Proyecto: LM-PI-AT-048-13

# EVALUACIÓN DE LA MEZCLA ASFÁLTICA Y DE LA PLANTA DE PRODUCCIÓN DE MEZCLA ASFÁLTICA DE LA CONSTRUCTORA HERNÁN SOLÍS EN ABANGARES.

***PROYECTO: Conservación de la Red Nacional Pavimentada.***

INFORME FINAL

**Fotografía 1** Silo principal para almacenaje de mezcla asfáltica, fuera de servicio.

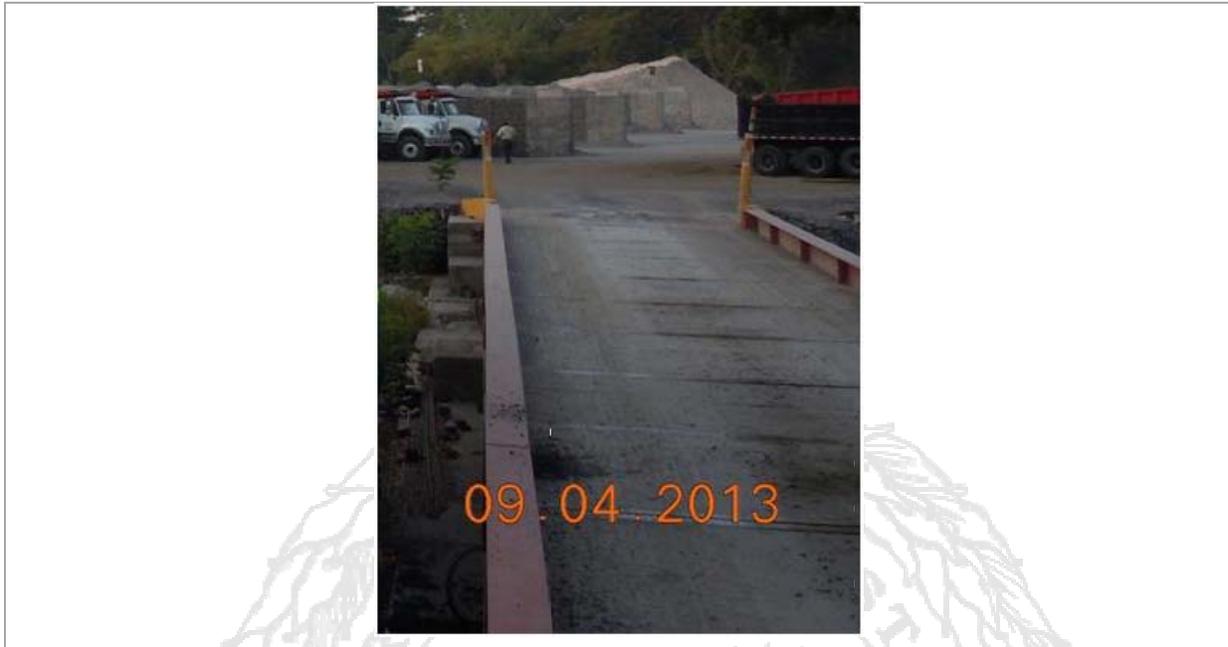
La planta cuenta con un silo de almacenaje de la mezcla asfáltica producida; sin embargo, el mismo no estaba siendo utilizado y está desligado del resto de la planta de producción. La mezcla asfáltica producida se vertía directamente en las vagonetas a través de una cadena de arrastre o elevador.

**Figura 2.** Resultados de contenido de asfalto en las muestras de mezcla asfáltica ensayadas por el Laboratorio de Infraestructura Vial del LanammeUCR

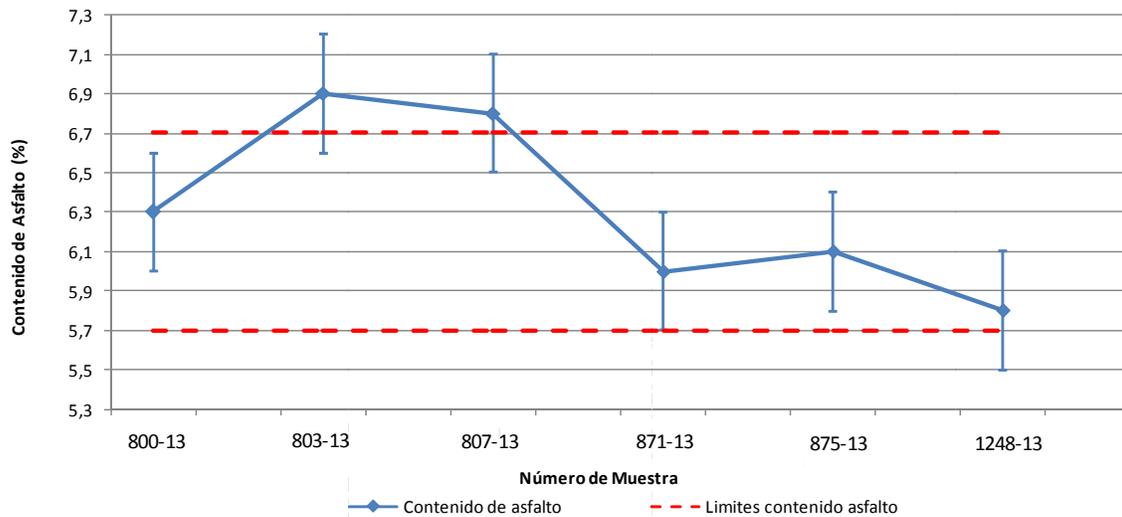
Al realizar el análisis de los resultados de ensayo reportados en los Informes de Ensayo I-484-13, I-549-13, I-563-13, I-627-13, I-677-13 y I-708-13, se evidencia que dos de los resultados de contenido de asfalto son mayores al límite superior permisible, correspondiente a las muestras 0803-13 y 0807-13.

En la Figura 2 se presentan gráficamente los resultados de los ensayos de las muestras analizadas, de la producción del mes de abril. Se indica el valor meta que corresponde al contenido óptimo de asfalto, así como los límites del rango óptimo, de acuerdo con los datos del informe de diseño de mezcla vigente.

Se evidencia que para las muestras 871-13, 875-13 y 1248-13 los resultados de contenido de asfalto se encuentran entre el contenido óptimo de asfalto y el límite inferior, lo cual podría advertir un comportamiento característico de la producción de mezcla relacionado con el contenido de asfalto, exponiendo al proceso productivo a una situación potencial de riesgo de incumplimiento, ya que pequeñas variaciones en el contenido de asfalto podrían provocar incumplir el límite inferior. Incluso tan solo al considerar la incertidumbre del resultado de ensayo para cada valor (barras verticales en el gráfico) podría determinarse un riesgo de incumplimiento mayor, ya que potencialmente 1 resultado podría estar por debajo del límite inferior.

**Figura 3.** Resultados de composición granulométrica reportados por el Laboratorio de Infraestructura Vial del LanammeUCR mediante el informe I-0398-12.

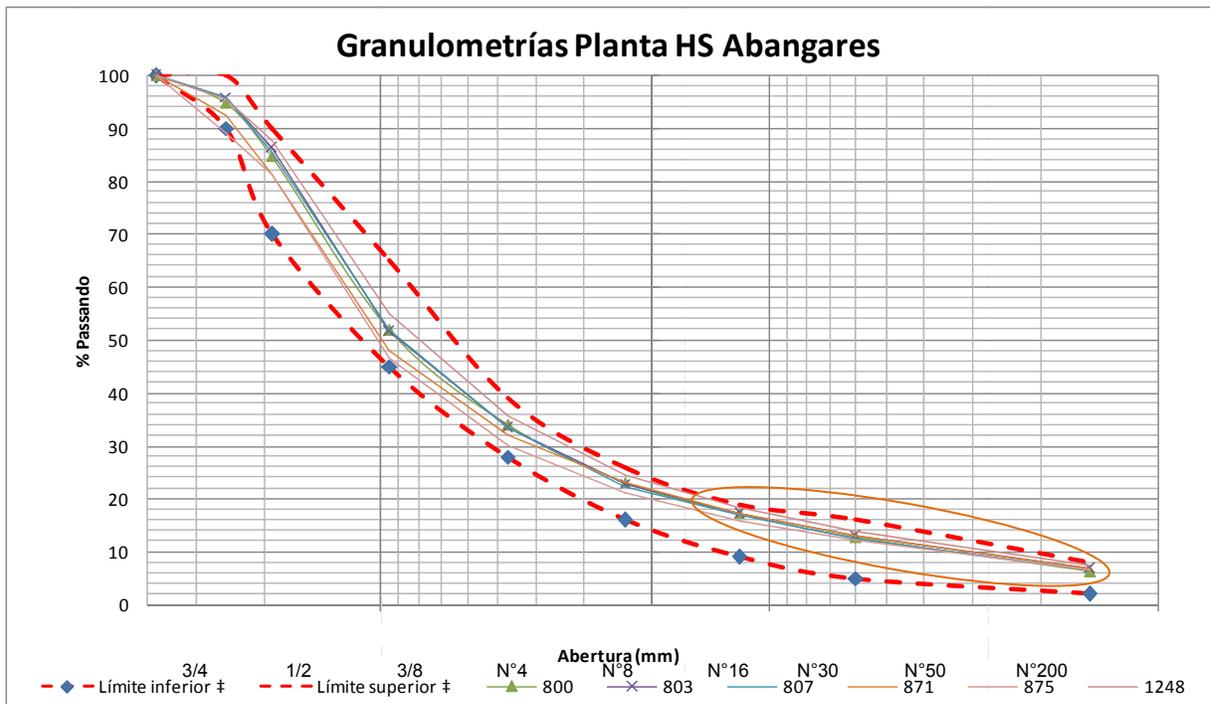
Sin embargo, de la representación gráfica mostrada en la Figura 3, se denota que las curvas granulométricas para los agregados finos (malla Nº8 a Nº200) se encuentran cercanas al límite superior especificado en la normativa vigente, lo cual implicaba una composición granulométrica más gruesa y por ende propensa a permitir mayor cantidad de vacíos entre las partículas de agregado.

**Figura 4.** Gráfico comparativo de granulometría de diseño de mezcla, rango de diseño y límites de especificación según la Disposición Vial AM-01-2009.

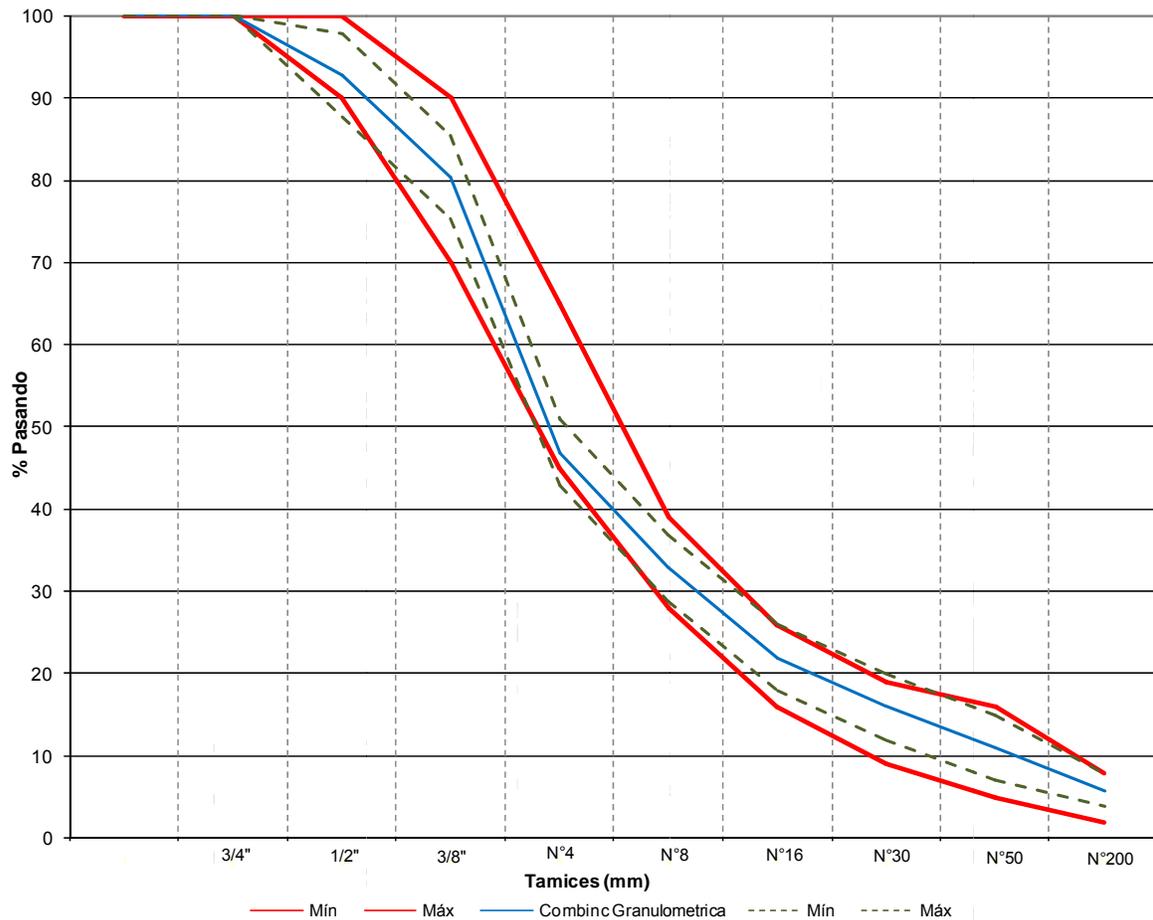
El riesgo de incumplimiento se produce cuando la granulometría de trabajo se acerca a algún límite del rango de diseño, y este límite coincide con el límite de especificación, lo cual no

permite tener un margen de seguridad para cumplir con la especificación y ajustar la granulometría durante el proceso productivo.

**Figura 5.** Análisis gráfico del rango efectivo de contenido de asfalto para el informe N° 1070-2012.

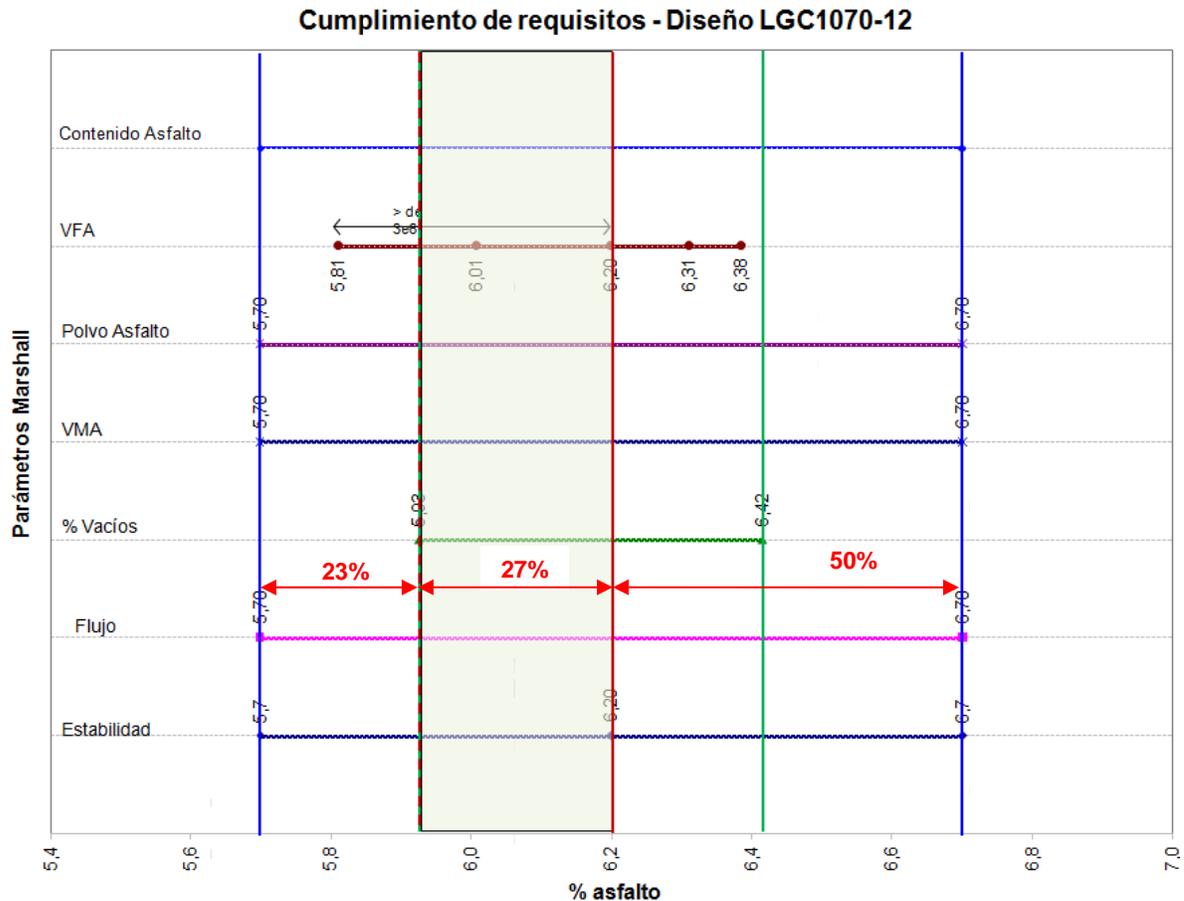
- Según lo que se indica el informe de diseño de mezcla asfáltica, el tránsito que se estima para la ruta se clasifica como intermedio (inferior a 3 millones de ejes equivalentes), por lo que el parámetro de VFA debe mantenerse entre 65% y 78% (inciso i. del apartado 401.06.02 de la Disposición Vial AM-01-2009). Sin embargo, cabe señalar que esta planta estaba despachando mezcla asfáltica hacia la ruta nacional 1, en tramos ubicados en Cañas; ruta con un flujo vehicular superior a 3 millones de ejes equivalentes , para lo cual se indica que el rango debe mantenerse entre 65% a 75%. Por lo que para cumplir con la especificación de VFA, el rango de contenido de asfalto debe ser de 5,81% a 6,20%.

Por otro lado, el incumplimiento del parámetro de vacíos llenos de asfalto (VFA) es producto de varios factores, entre los cuales se encuentran la proporción fina y gruesa de la combinación granulométrica, la porosidad del agregado, la gravedad específica bruta del

agregado fino y grueso, el porcentaje de asfalto en la mezcla y el porcentaje de agregado fino y polvo mineral presente en la mezcla.
